高浜 3, 4号炉 大飯 3, 4号炉
原子炉施設保安規定変更認可申請に係る審査会合
における指摘事項への回答について
【大山生竹テフラの噴出規模見直しに係る運用変更】

2021年12月23日

審査会合における指摘事項（目次）

- 第1回審査会合（2021.9.7）および第2回審査会合（2021.11.25）における下表の指摘について、回答する。

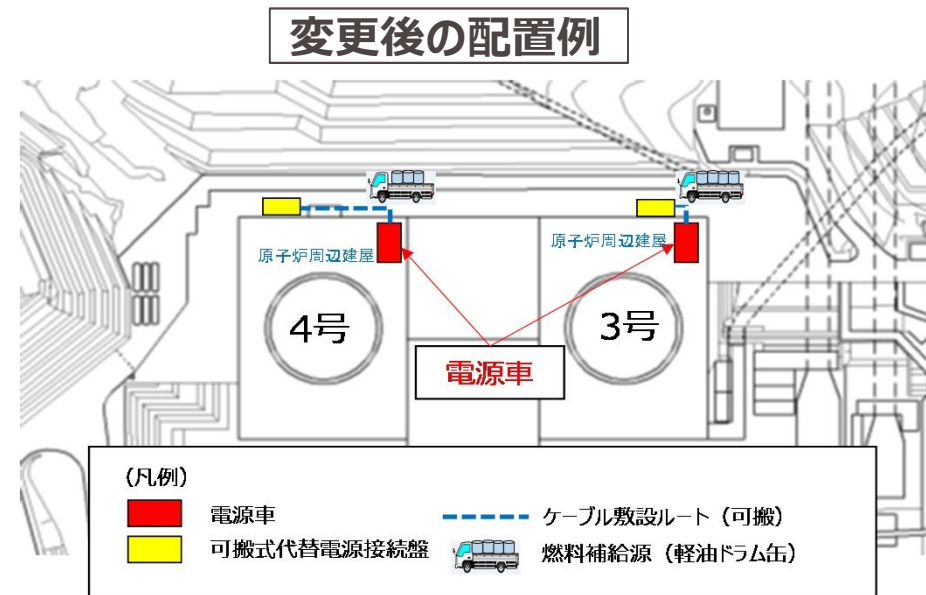
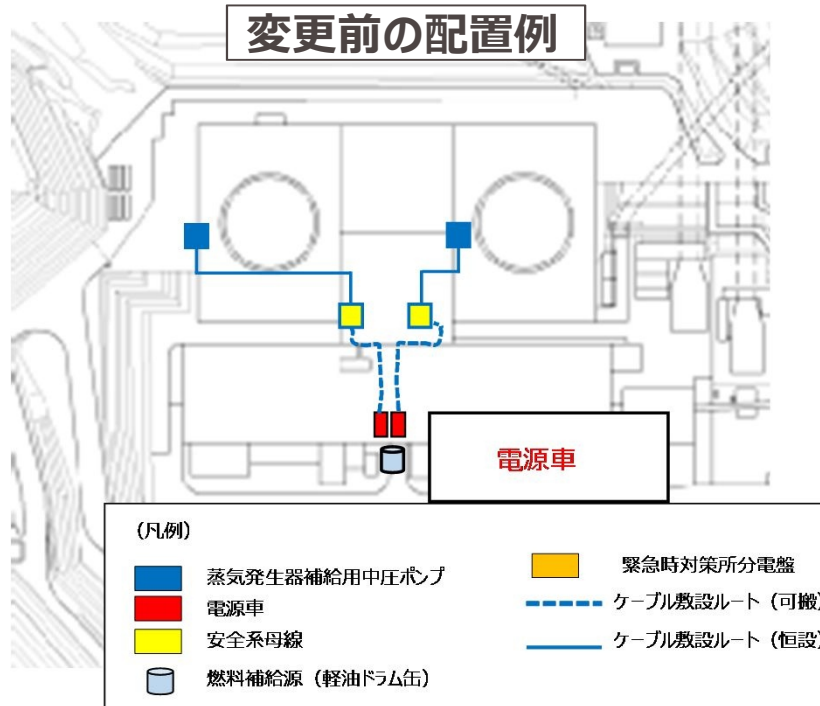
電源車からの給電開始作業に係る要員数、想定時間を変更することの妥当性を示すこと。また、DG改良型フィルタ取替運用の実行性を示すこと。

- 電源車に係る手順は、移動場所の変更に伴い、要員数、想定時間を変更しているが、変更後の要員数、想定時間で対応可能であることを確認している。

- 電源車の移動場所をタービン建屋から原子炉周辺建屋へ変更することに伴い、電源車の移動距離は既認可と比べて長くなったが、従前は3号で実施してから4号実施としていた手順のうち一部（電源車の移動）を並行実施とすることで、50分以内に完了することを現場で確認済み。
- また、電源車排気ファン及び仮設ダクトの設置作業について、保安規定に定める要員数、想定時間を4名60分から3名130分に変更しているが、変更後の要員数、想定時間の範囲内で完了することを現場で確認済みである。

<電源車の準備作業の時系列>		火山灰対策開始時間									
		降灰予想から約10分									
		0	60	120	180	240	300	360	420	噴火発生からの経過時間(分)	
電源車の移動	(変更前)	25分		←3号機分完了後に4号機分を実施							
	(変更後)	50分		←3号機分と4号機分を並行に実施							
電源車排気ファン及び仮設ダクトの設置	(変更前:4人)	60分									
	(変更後:3人)	130分

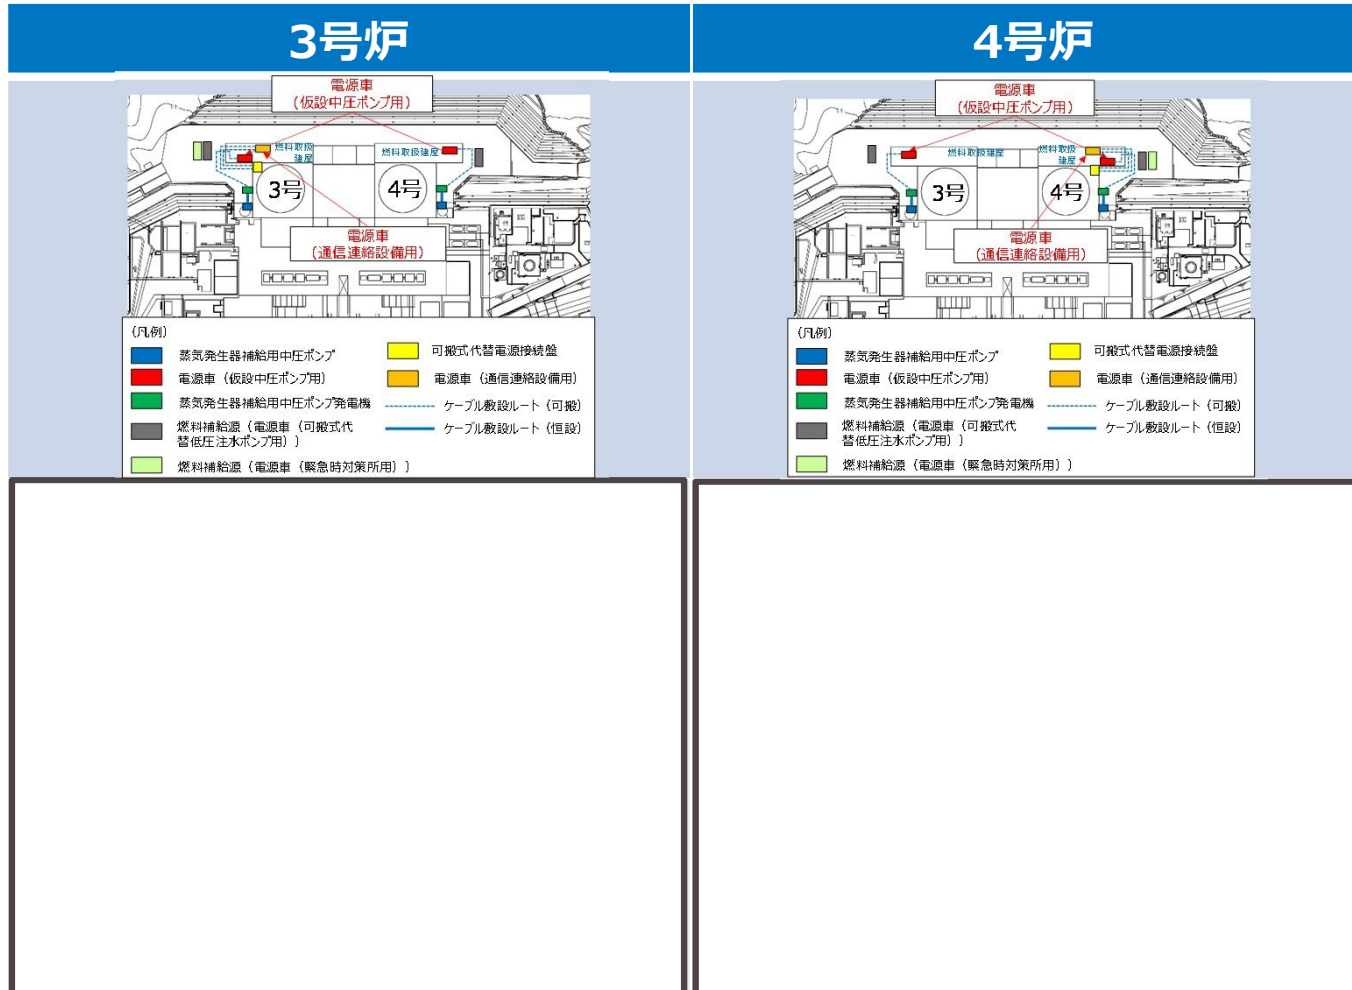
通信連絡設備用の電源車の作業について、3号側だけでなく4号側の接続についても妥当性を示すこと。また、通信連絡設備用の電源車の配置場所の決定方法について説明すること。

- 高浜3、4号炉はミラー配置であり、4号炉側への接続についても、3号炉側作業と同様であることから、3号炉側に接続する場合と同じ要員数、時間で完了できることを確認している。
- また、通信連絡設備用の電源車の配置場所は、両号炉の燃料取扱建屋内の作業情報等を踏まえ、所長が配置場所を決定する。

- 3号炉と4号炉の配置関係は下図のとおりミラー配置であるため、3号炉側または4号炉側のいずれに配置する場合でも、電源車の移動、給電ケーブルの敷設・接続および可搬式ファンおよび仮設ダクトの敷設・設置について、同じ要員数、時間で完了できることを確認している。

- 電源車の移動
→屋外移動のルートが変更になるものの、車両の移動距離が若干変わるだけで時間に影響がないため、3号炉と同様に作業を行う
- 給電ケーブルの敷設・接続
→敷設ルートが3号炉と左右対称で同じ長さであり、3号炉と同じケーブルを使用することから3号炉と同様に作業を行う
- 可搬式ファン及び仮設ダクトの敷設・設置
→ダクトの敷設ルートが3号炉と左右対称で同じ長さであり、3号炉と同じダクト、ファンを使用するため、3号炉と同様に作業を行う

- 通信連絡設備用の電源車を3号炉側または4号炉側のいずれの燃料取扱建屋に配置するか判断については、両号炉の燃料取扱建屋内の作業情報は日常的に収集、共有されており、その情報を基に所長が配置場所を決定する。

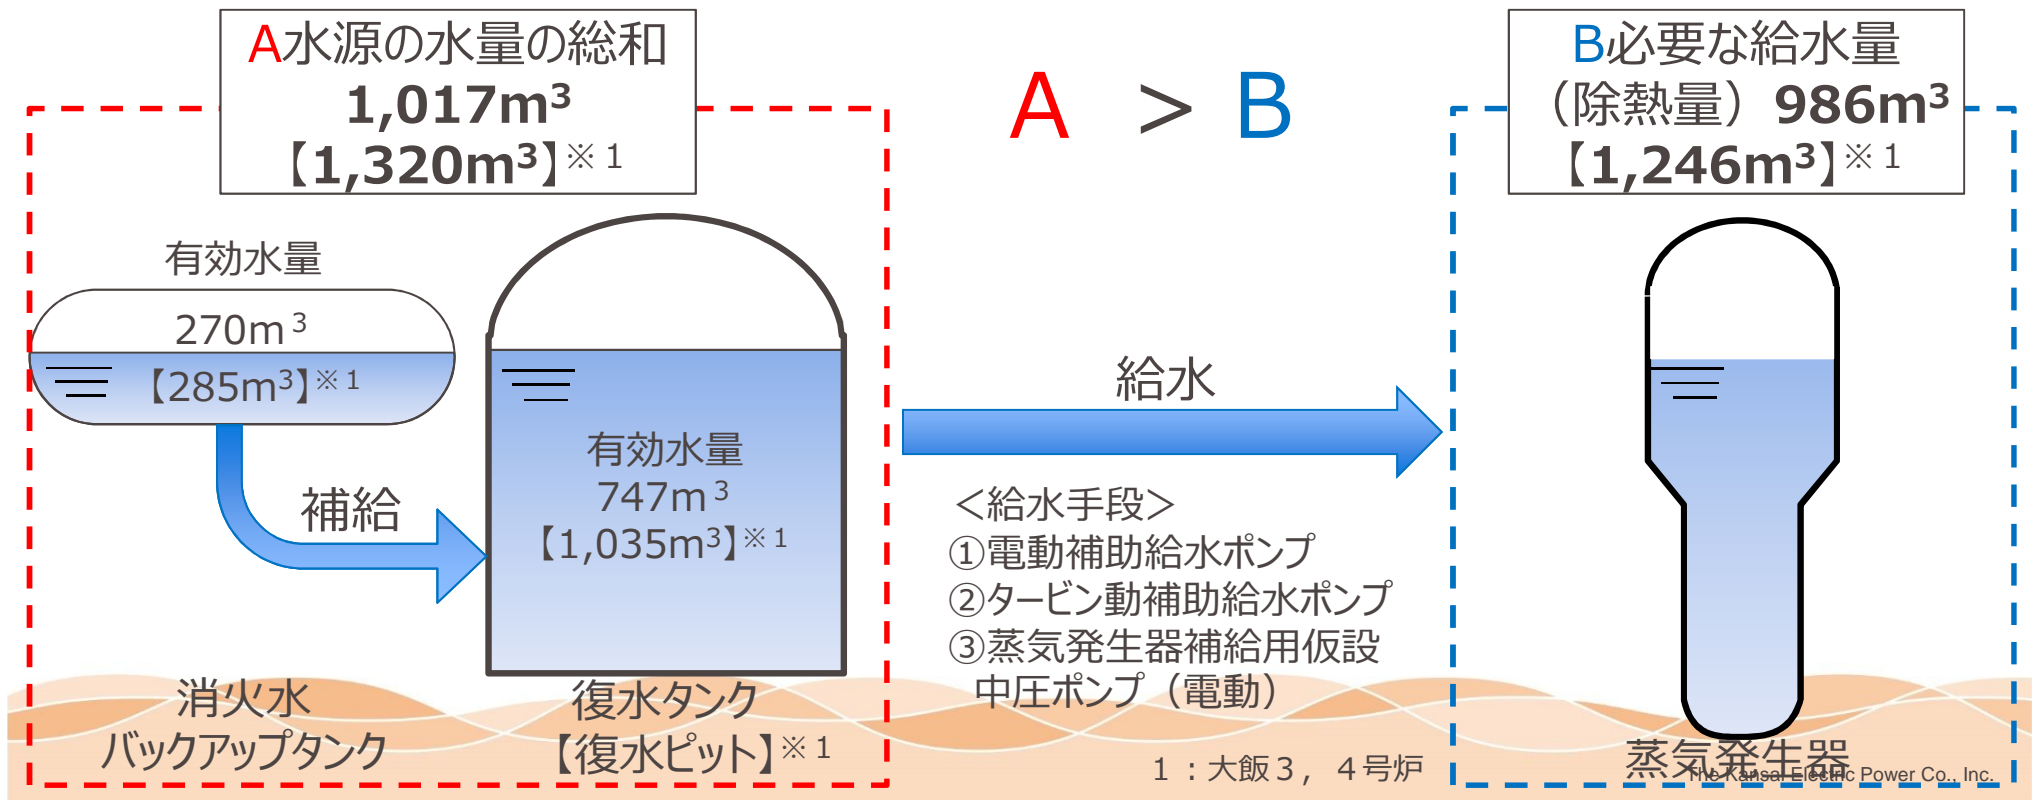
火山影響等発生時の対応に必要な資源（水源・燃料）が確保されていることを定量的に説明すること。

降下火砕物に対する健全性を確認した復水タンクまたは復水ピット及び消火水バックアップタンクの水量が、必要な給水量（除熱量）を上回るため、火山影響等発生時に必要な水源を確保できることを確認した。

- 火山影響等発生時は、蒸気発生器 2 次側による炉心冷却を行う手順としている。
- 蒸気発生器 2 次側への注水手段として①電動補助給水ポンプ、②タービン動補助給水ポンプ、③蒸気発生器補給用仮設中圧ポンプ（電動）があるが、いずれの手段においても水源に復水タンクを使用し、消火水バックアップタンクからの補給を行うことにより必要量を確保することとしている。
- 炉規則第83条第一号ロ(3)に係るシナリオでは、層厚変更に伴い、③蒸気発生器補給用仮設中圧ポンプ（電動）の起動時間が変更になったものの、炉心で発生する崩壊熱量は既認可と同じであり、水源となる復水タンク【復水ピット】※¹及び消火水バックアップタンクの水量の総和A（1,017m³）【1,320m³】※¹が、必要な給水量（除熱量）B（986m³）【1,246m³】※¹を上回る（A > B）ため、火山影響等発生時に必要な水源を確保できる。

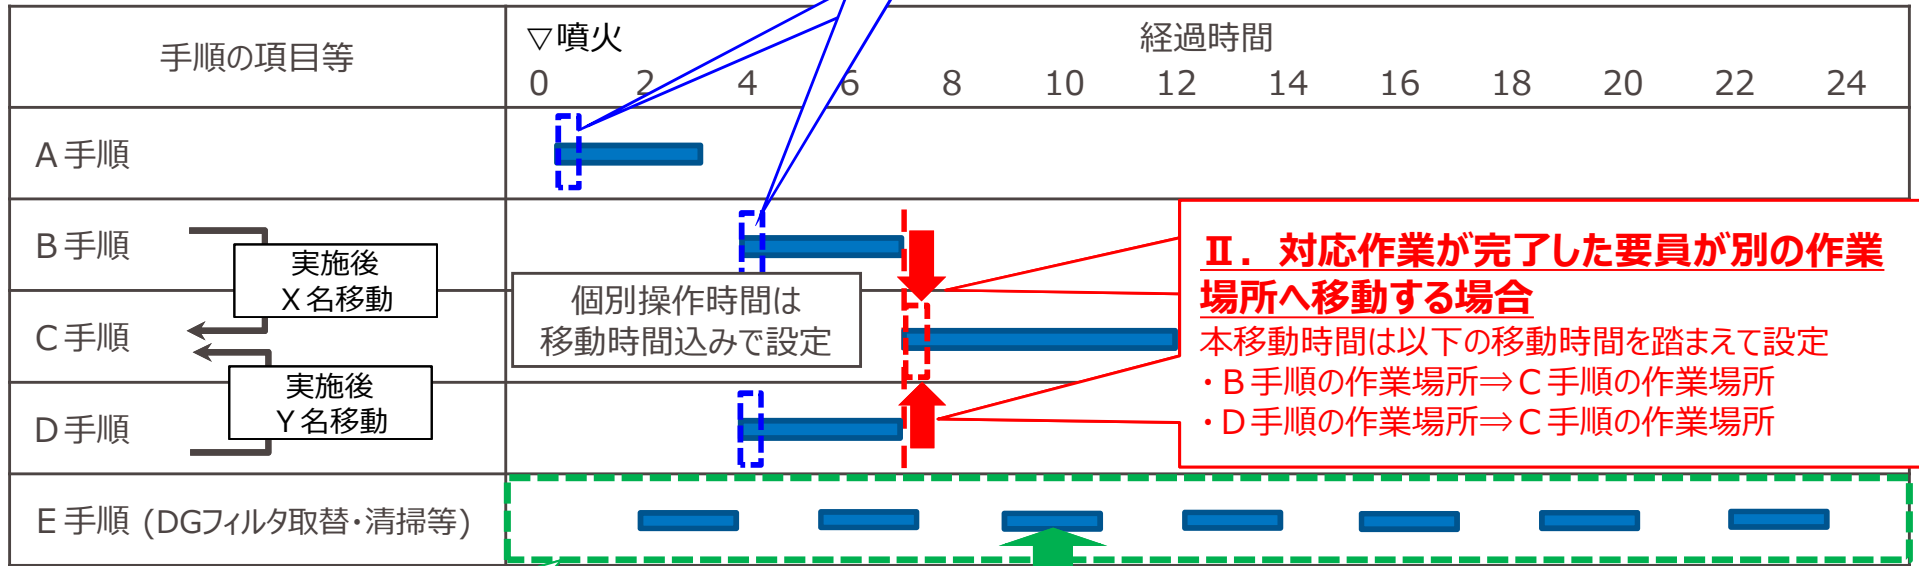
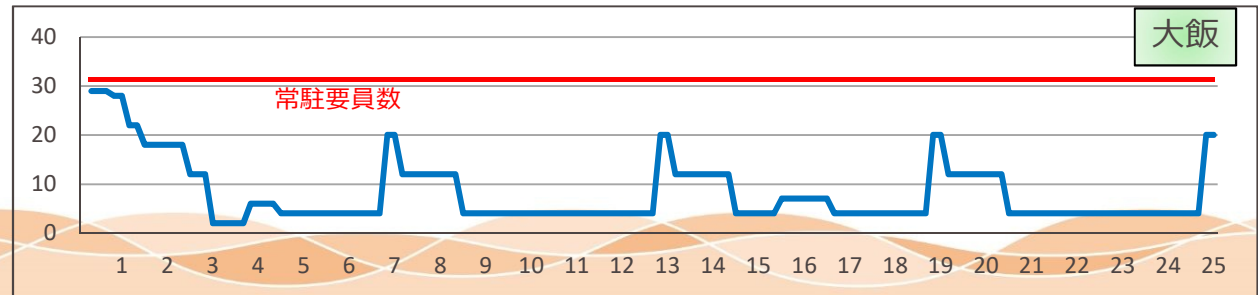
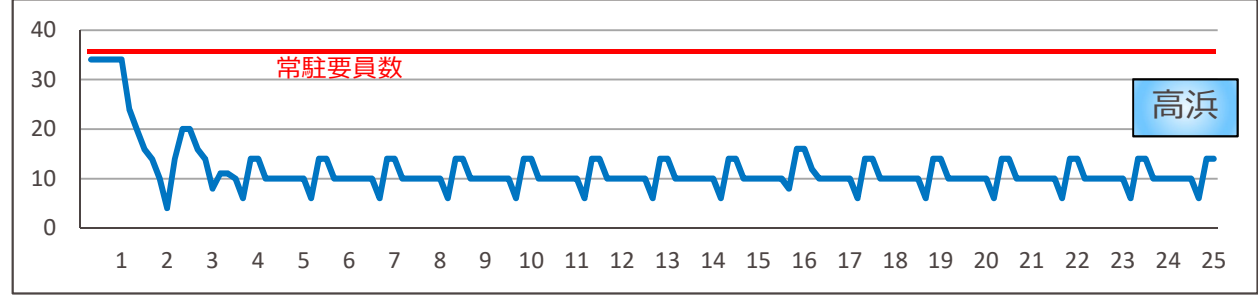
タイムチャート上における移動時間の考え方を整理して示すこと。

- 運転員及び緊急安全対策要員の個別操作時間については、現場での操作時間に加え、移動時間も考慮して設定している。
なお、移動時間の算出は、移動距離に応じた時間設定を行っている。

- 作業員および緊急安全対策要員の個別操作時間については、現場での操作時間に加え、移動時間も考慮して設定している。
- 移動時間の考え方は、「I. 噴火発生からの初動対応」、「II. 対応作業が完了した要員が別の作業場所へ移動する場合」、「III. 反復する作業を長時間行う場合」に分けて、以下のとおりに設定している。

D Gのフィルタ取替・清掃など、反復する作業を長時間行う場合も、移動時間の考え方はIIと同じである。

本移動時間は以下の移動時間を踏まえて設定
 ・ B 手順の作業場所 ⇒ C 手順の作業場所
 ・ D 手順の作業場所 ⇒ C 手順の作業場所

DG改良型フィルタの閉塞時間への影響対策（1/2）

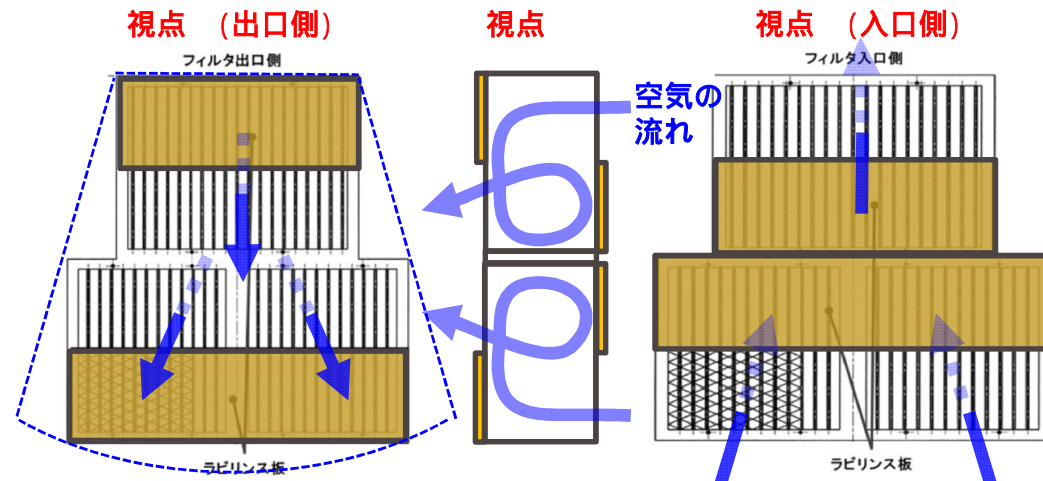
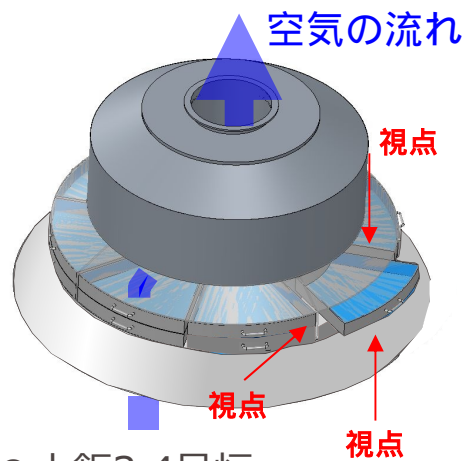
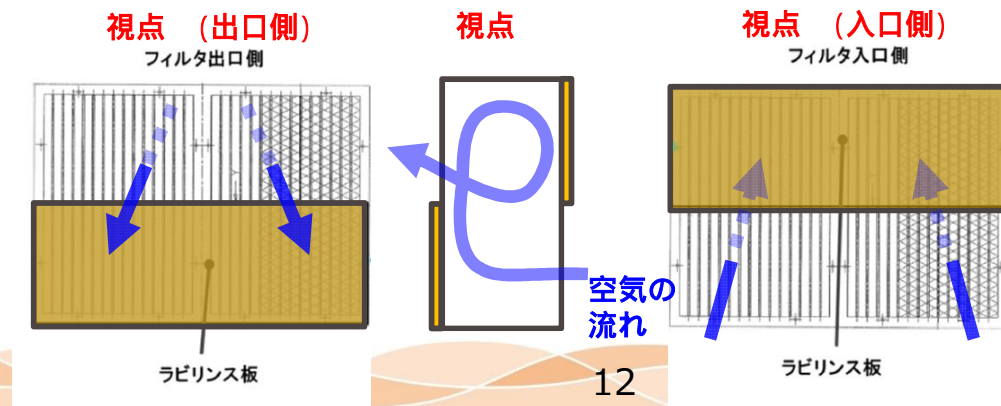
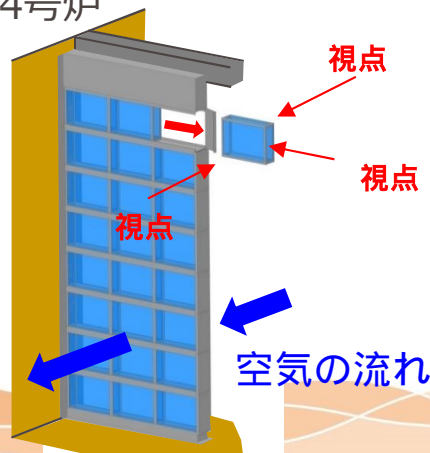
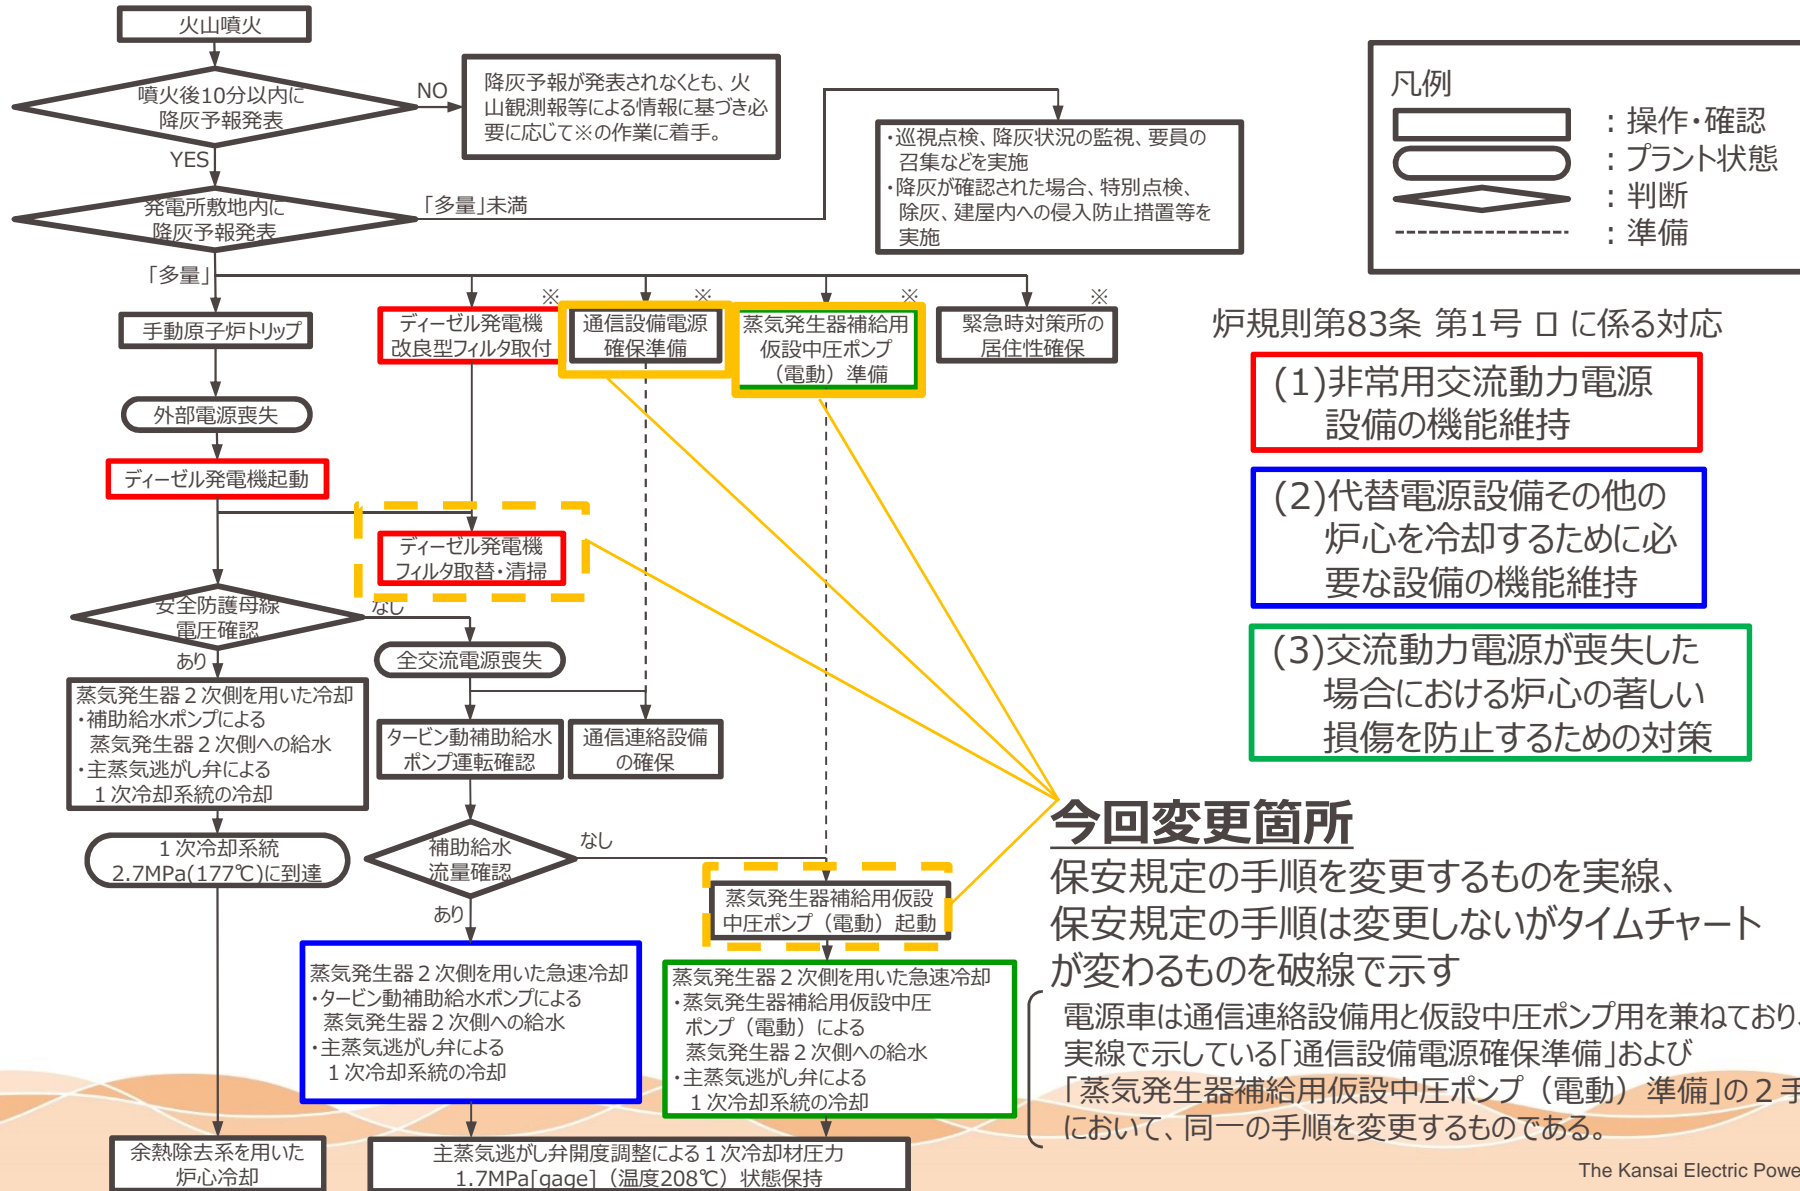
層厚変更に伴う火山灰濃度の増加により、フィルタ閉塞時間が短くなることから、改良型フィルタを改造することで、閉塞時間への影響対策を実施した。

当初設計の「ラビンス板」があると、フィルタ出入口の表面積が半分になるため、**フィルタの流速が2倍速くなる**。これまでのフィルタ試験にて、**フィルタの流速が速いと、閉塞時間が短くなる**知見が得られていることから、「ラビンス板」を取外すことにした。

改良型フィルタの「ラビンス板」を取外してフィルタ試験を実施した結果、**閉塞時間の改善に有効**であることが確認できた。

高浜3,4号炉と大飯3,4号炉の改善効果に差がある理由は、フィルタ流速が高浜3,4号炉の3.3m/sに比べて、大飯3,4号炉の方が2.8m/sと遅いため、**大飯3,4号炉の方が改善効果が大きいもの**と考えられる。
